Artikel: Innenstadt Köln : Bebauung des KBE-Geländes

Innenstadt Köln

Bebauung des KBE-Geländes

1. Preis

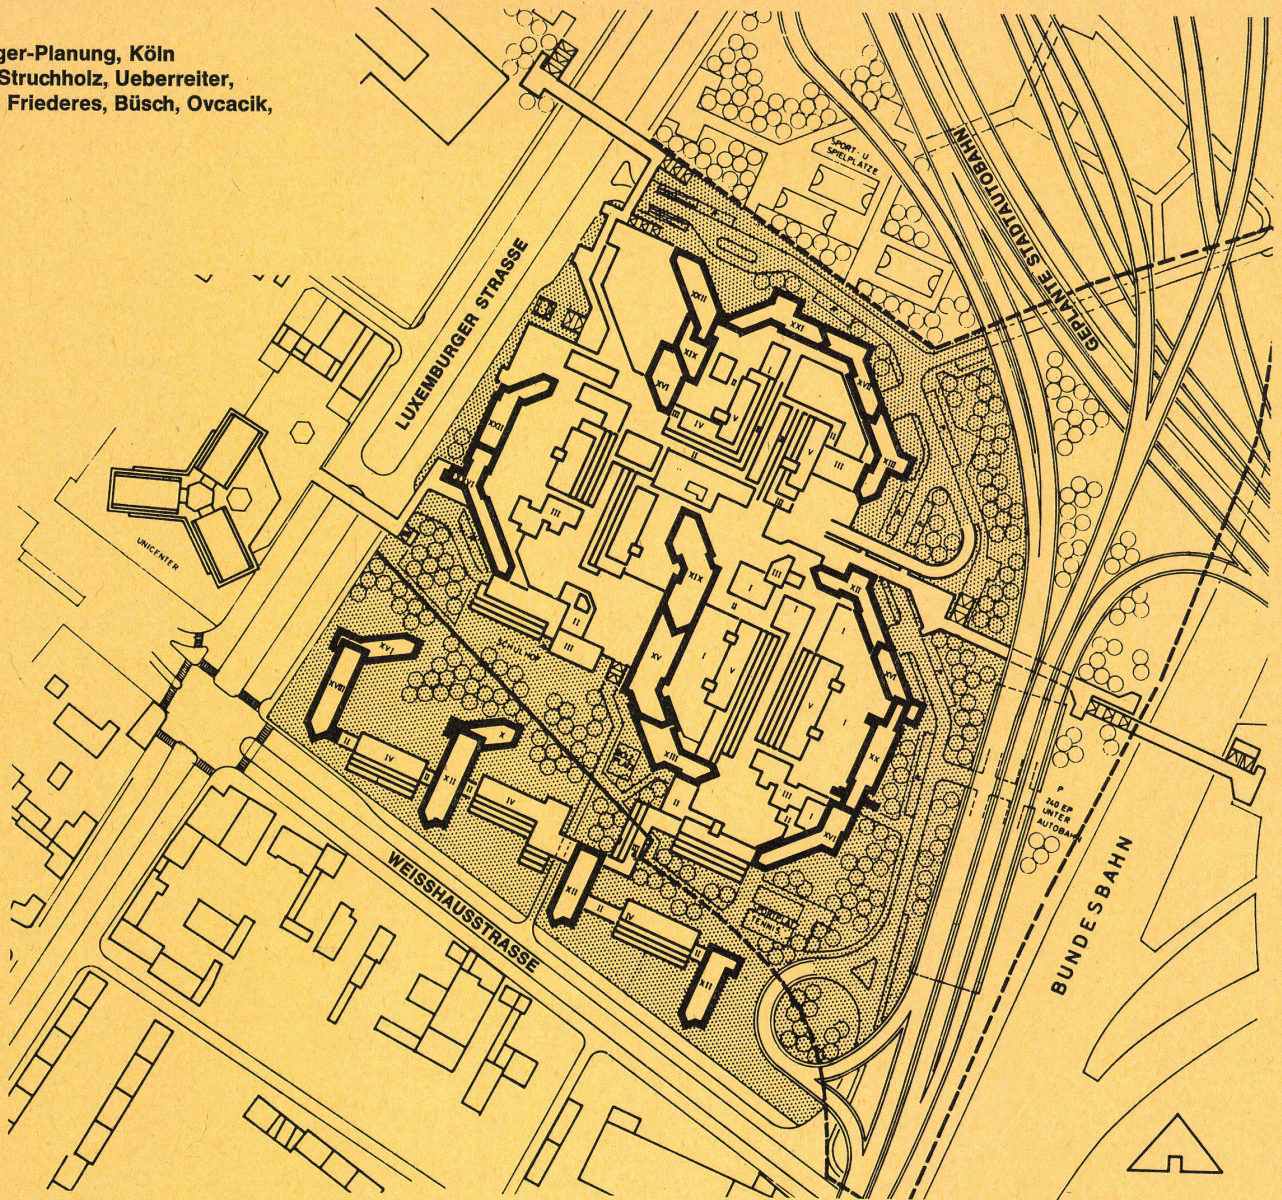
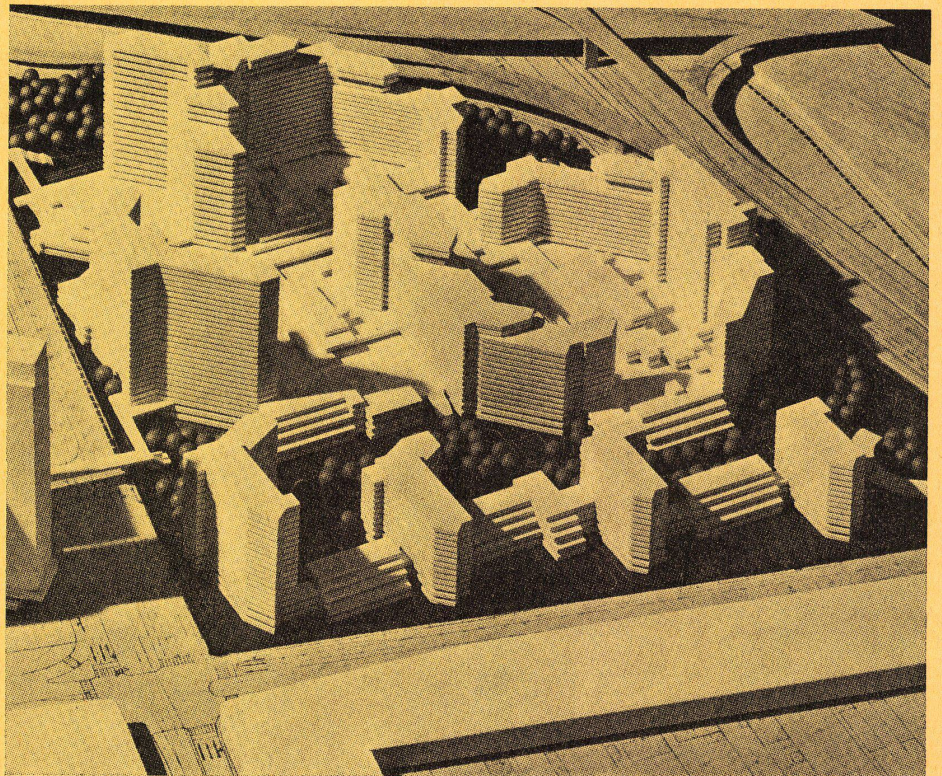
Der Entwurf zeigt eine interessante Durchdringung von drei steinernen Freiräumen, die ihre Fortsetzung im unmittelbar danebenliegenden kleinen Grünraum und im großen inneren Grüngürtel finden.

Die Erlebbarkeit leidet allerdings unter den eingestellten 4geschossigen Baukörpern.

Sportanlagen in angrenzender Nähe von Verkehrsstraßen erfüllen nur bedingt ihren Zweck.

Durch die Stellung der Baukörper im Osten und Norden wird ein ruhiger Innenbereich erreicht. Für die Außenfronten muß allerdings ein bau-akustischer Schutz vorgesehen werden. Der geringe Abstand zwischen den Gebäuden und der hochliegenden Verkehrsstraße an der Ostseite des Planungsgebietes zwingt zu einer Überprüfung der Nutzungen nicht nur in den unteren Bereichen.

Die gute Gestaltung der Baukörper unterstützt das räumliche Grundkonzept.

Das System der inneren Erschließung ist richtig, bedarf in einigen Punkten jedoch einer Überprüfung hinsichtlich der Dimensionierung und der Einzelausbildung.

Das Angebot an Fußgängerwegen und -flächen ist groß und infolge der Einbauten nicht immer übersichtlich. Die Anbindung an den inneren Grüngürtel ist unentschieden.

Die Zuordnung der Parkierungsflächen zu den Nutzflächen ist gut gelöst.

Der Verfasser führt das Konstruktionssystem, das er aus den Funktionen und Nutzungen ableitet, konsequent durch alle Ebenen und Geschosse, ohne damit eine Beeinträchtigung der Nutzung zu bewirken. Er erreicht dadurch Flexibilität und Wirtschaftlichkeit.

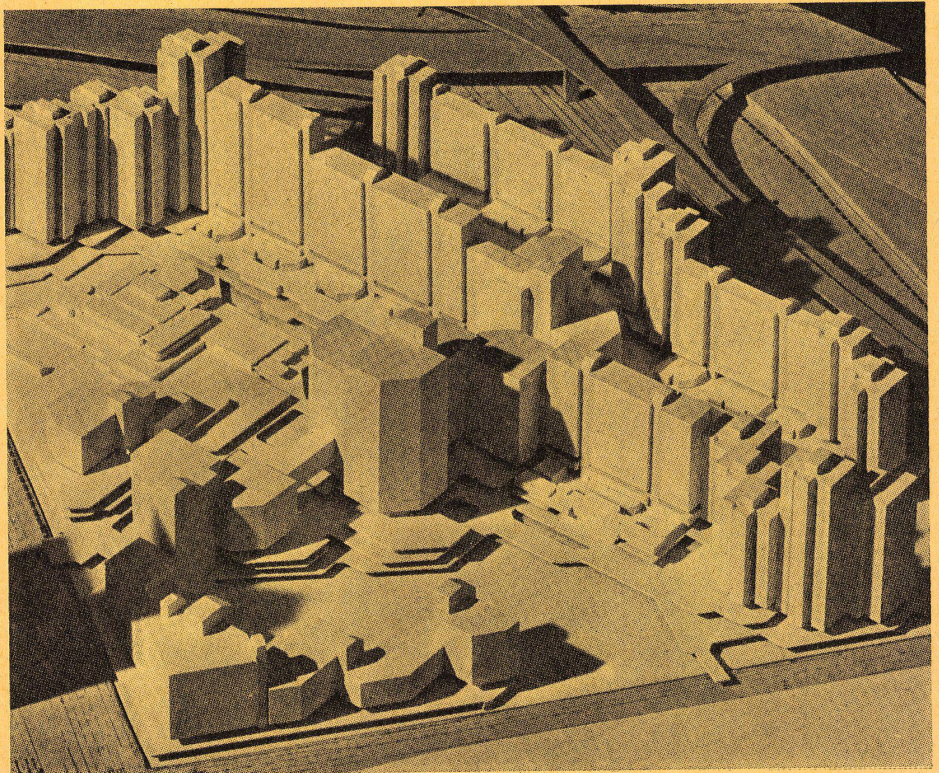
Durch diese Grundidee wird der Verfasser verführt, seine Baumassen im östlichen Teil des Grundstücks, also an der Autobahn, und damit in der Zone der größten Lärmentwicklung, zu konzentrieren. Es ist keine Frage, daß die angebotene Baukörpergruppierung ästhetisch reizvoll ist. Es wird jedoch bezweifelt, ob diese starke Dynamik bei der Durchführung der Aufgabe durchgestanden werden könnte. Die sinnvolle Zuordnung der Flächen unterschiedlicher Nutzung zeigt bei aller Strenge des Gesamtkonzepts eine hohe Qualität reicher Raumgestaltung. Die beiden östlichen Freiräume wirken im Hinblick auf die hohen Wohnscheiben zu eng. Sie zeigen im übrigen ein reiches und differenziertes Angebot an Folgeeinrichtungen und sind ansprechend gestaltet. Längs der Autobahn erfolgt an der Ostseite eine Abschirmung durch Laubenganghäuser mit geeigneten Fassadenelementen und an der Nordseite durch hochgeschossige Bebauung. Durch die Gassenbildung an der Nordfront entstehen zwischen den parallelen Gebäudeteilen Schallreflektionen. Der Innenbereich ist an der Luxemburger Straße gegen den Verkehrslärm nicht abgeschirmt. Leider ist ausgerechnet in der ruhigsten Zone Büronutzung vorgesehen, die durch Klimatisierung am ehesten baulichen Lärmschutz möglich macht.

Entwurf

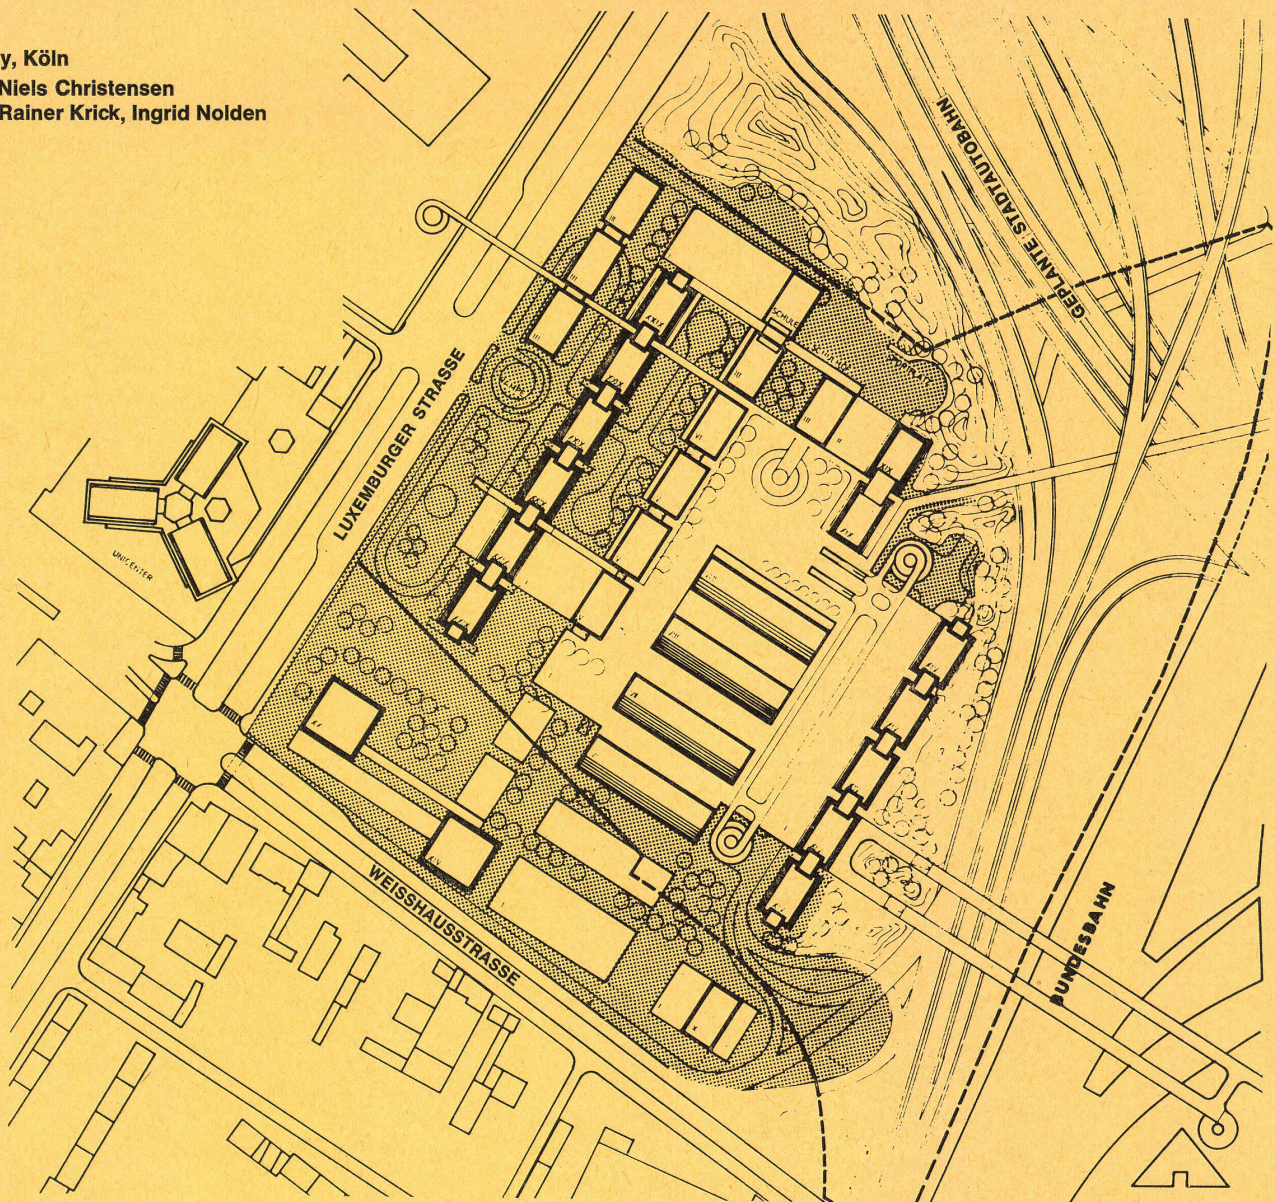
Das starre System ordnet sich schlecht in das Stadtgefüge ein. Die in der Ausschreibung geforderte Weiterführung des Grünzuges ist nicht gebührend beachtet. Der funktionelle Zusammenhang mit dem Universitätsbereich wird vermisst.

Die Gruppierung der Baukörper auf dem Grundstück wirkt schematisch und führt zu keiner räumlichen Gliederung.

Die unterschiedlichen Nutzungen sind zu isoliert voneinander entwickelt und lassen die gewünschte Integration vermissen. Die Anordnung des Einzelhandels in der 2. Ebene, nur mit Brücken erschlossen, verstärkt diese Isolierung.

Die außerhalb des Einkaufsbereiches in der 2. Ebene liegenden Restflächen sind weitgehend von Verkehrsanlagen belegt, von einer freiräumlichen Entwicklung kann nicht geredet werden.

Die Lärmschutzmaßnahmen sind unzureichend. Die Mittelgangstypen bringen mit sich, daß 50 Prozent der Wohnungen jeweils ausschließlich auf der belärmten Seite liegen.

Die Gestaltung der Baukörper wirkt monoton.
